三菱 自然冷媒 CO₂ヒートポンプ給湯機

SRT-ES20CD4

据付工事補足説明書

変更点

標準施工時
アンカーボルト位置上面透視図

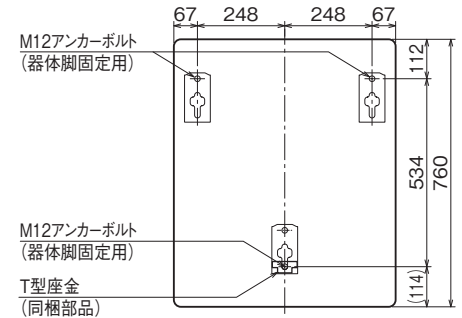
- 前脚に同梱のT型座金を使用し、脚3カ所をアンカーボルトで直接固定してください。

- ① M12アンカーボルトを使用して、貯湯ユニットの後脚2本を直接固定する
- ② M12アンカーボルト、同梱のT型座金を使用して、貯湯ユニットの前脚1本を直接固定する

【お願い】●必ず前脚には同梱のT型座金を使用してください。

標準施工ができない場合
アンカーボルト位置上面透視図

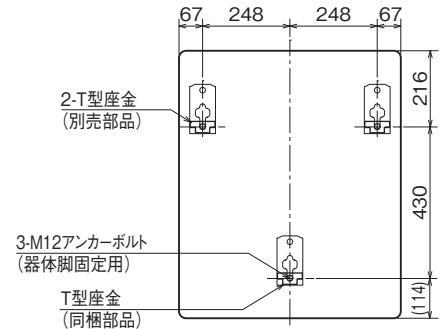
- すべての脚にT型座金を使用し、脚3カ所をアンカーボルトで直接固定してください。別売のT型座金(形名:GZ-5E)が必要です。

- ① 所定の位置にM12アンカーボルトを3本施工する
- ② T型座金を使用して、各脚の前側をアンカーボルトに固定する
